**CONTROLE DE DIAGNOSTIC DE
L'INSTALLATION D'ASSAINISSEMENT NON COLLECTIF EXISTANTE**

N° dossier : AS240552050001

Adresse de la parcelle : LA ROUBEYROULIE

SCI La Goudray
Contrôle de l'assainissement dans le cadre de la vente de la maison
La Roubeyroulie
24290 Thonac

Fosse toutes eaux

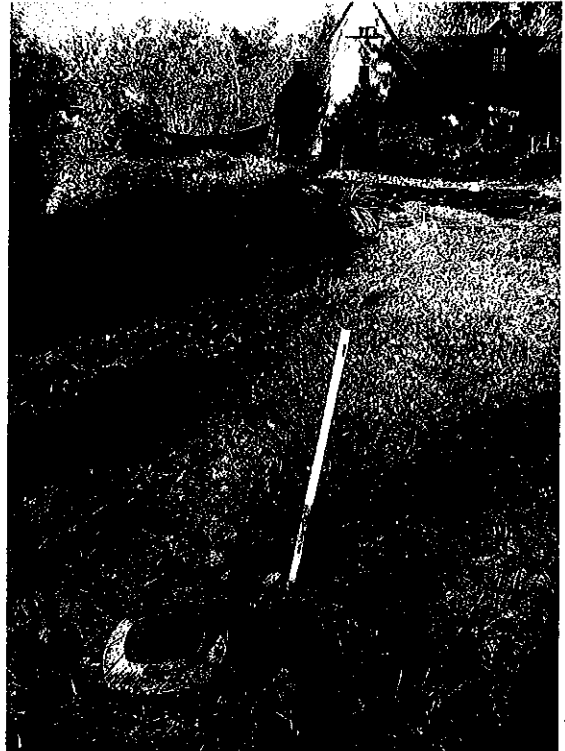
Observations : Plan fourni par le propriétaire. Lors du contrôle, les trappes de la fosse toutes eaux étaient accessibles (rehaussées, bon état). Ecoulement correct des eaux usées. Mettre une ventilation de 100 mm de diamètre en sortie de la fosse afin d'évacuer les gaz pour éviter toute corrosion.

Fosse : mettre en place une ventilation secondaire

Partie préfiltre

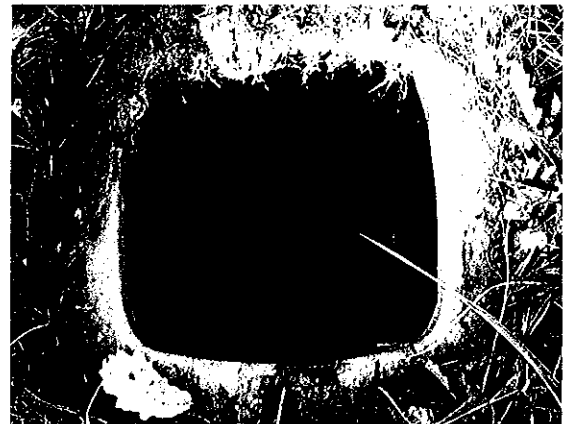
Type de pré filtre	: Intégré à la fosse
Matériaux	: Préfiltre à cassette
Accessibilité des regards	: OUI
Etat du matériau filtrant	: Satisfaisant
Ecoulements des eaux usées	: correct
Fréquence des nettoyages	: Pas d'entretien régulier
Observations : Le préfiltre doit être régulièrement nettoyé. Compte tenu de la profondeur de la fosse, il est difficile de nettoyer le préfiltre.

Préfiltre : Nettoyage du préfiltre
